COMUNE DI PISA

OGGETTO	VARIANTE SUAP AI SENSI DELL'ART. 35 DELLA L.R. 65/2014 - PROCEDIMENTO DI VERIFICA DI ASSOGGETTABILITÀ A VAS AI SENSI DELL'ART. 12 DEL D.LGS. 152/2006 E DELL'ART. 22 DELLA L.R. 10/2010- PRESA D'ATTO DELLA VALUTAZIONE DEL NUCLEO COMUNALE PER LE VALUTAZIONI AMBIENTALI (NCVA) DI ESCLUSIONE A VAS.
----------------	--

ATTO DI VALUTAZIONE

OGGETTO: Variante urbanistica Suap ai sensi dell'art. 35 della LR 65/2014 - Procedimento di verifica di assoggettabilità a VAS ai sensi dell'art. 12 del D.lgs 152/2006 e della L. R. 10/2010.

Modello litostratigrafico (da documentazione).

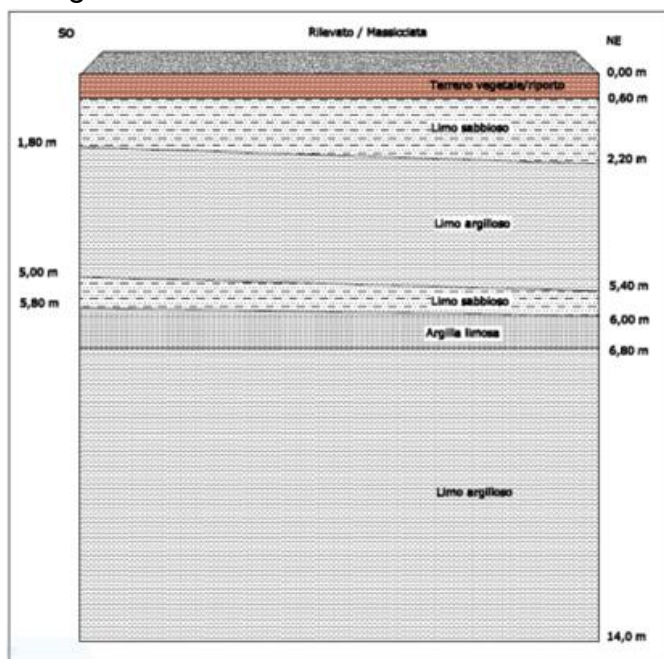
La stratigrafia generale sito specifica è stata ricostruita attraverso l'esecuzione di 6 prove penetrometriche (prof. max di investigazione 14 m da p.c.), ed individua dopo i primi 0,60 m di terreno di copertura, un livello di limo sabbioso di 1,20/1,60m di spessore; al di sotto si alternano livelli di limi sabbiosi e limi argillosi.
